## 要望書

石垣市地域防災計画に基づく津波避難ビルの指定およびそれに関わる石垣市風景計画の景観形成基準の適用について、次の点を要望します。なお、津波避難ビル指定に関しての要望書は、沖縄県知事公室防災危機管理課にも提出いたします。

# 石垣島白保ホテル&リゾート建設に係わる経過報告

石垣島白保ホテル&リゾート計画(H29.3→H30.11)

a-a' 断面図

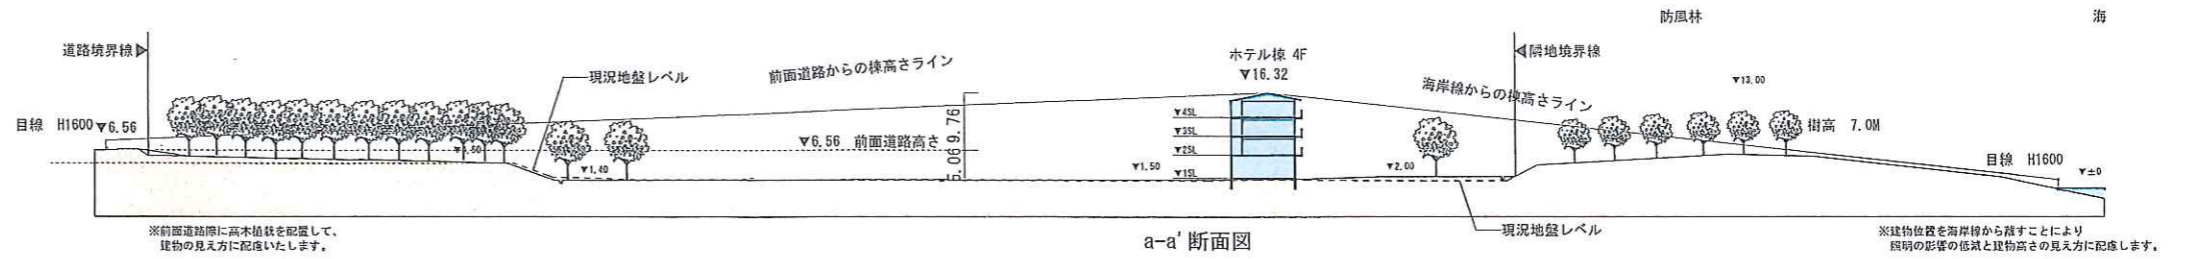
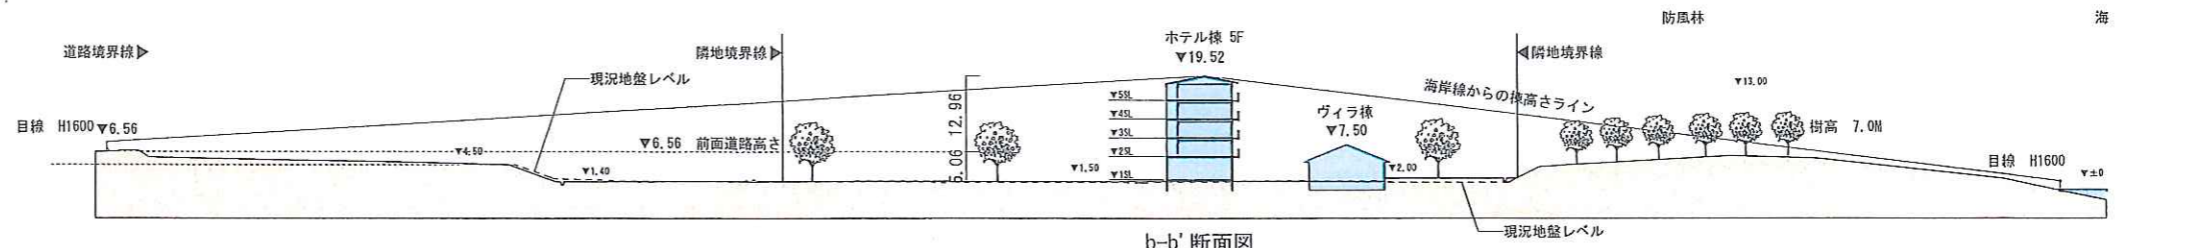
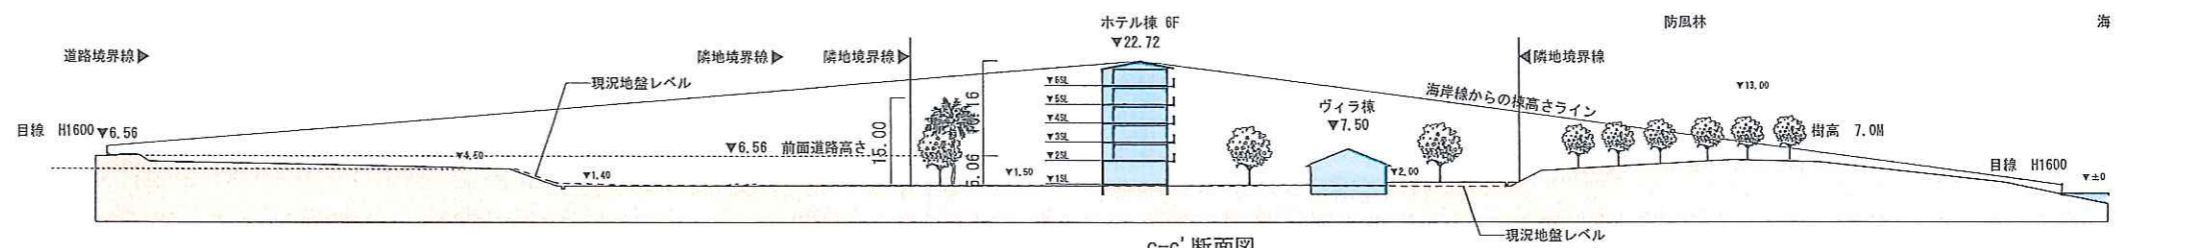
イ) 「建築物の立地にあたっては、場所性や周辺の生態系、自然地形との調和を第一とし」という項目に対しては、事業者作成の経過報告書、ホテル図面等整理シート(添付資料)の最終頁右下の断面図で高さが示されているが、緩やかな低地である周辺地形から突出していて、自然地形と調和していない景観となるのは明らかである。

①正面パース

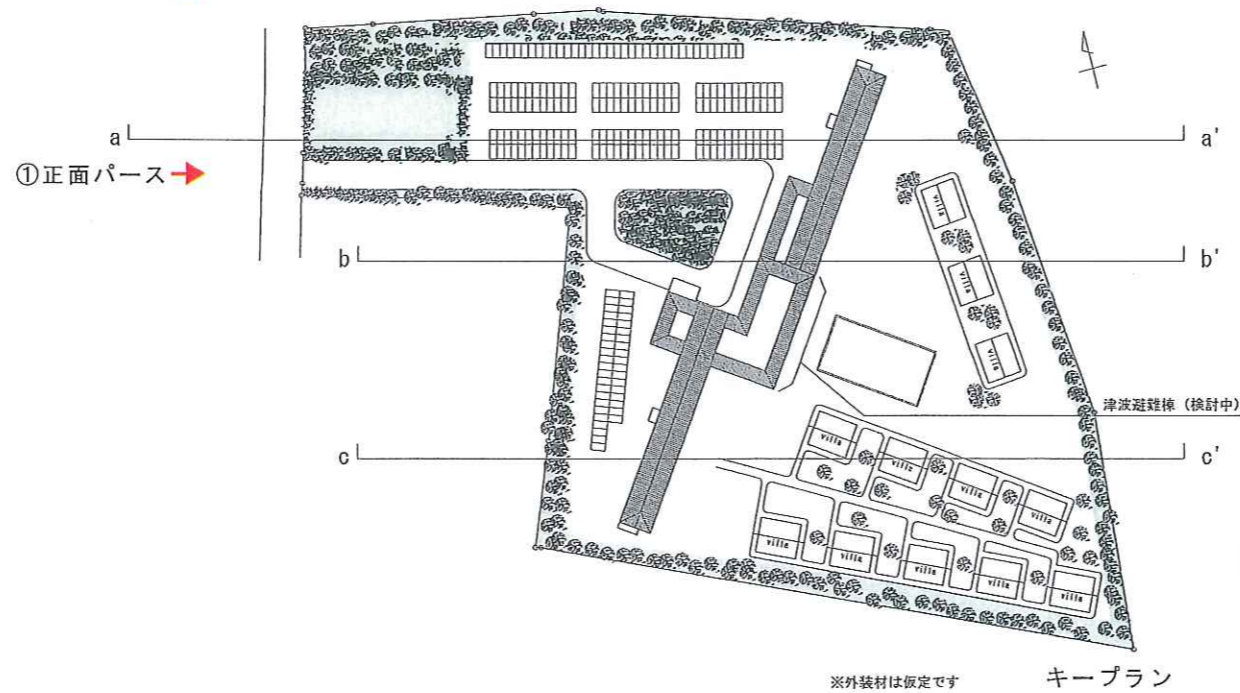
開口部などの意匠を工夫します。」という項目に対しては、構造的に直線でなくしたとはいえ、人の視点からは景観として一体の長大な建築物にしか見えない。また、道路に一番近い部分の最上部を道路から見上げるようなパースは、なぜか示されていないが、周辺に全く高い建築物がない中で、圧迫感、威圧感のある建築物となっていることは間違いない。
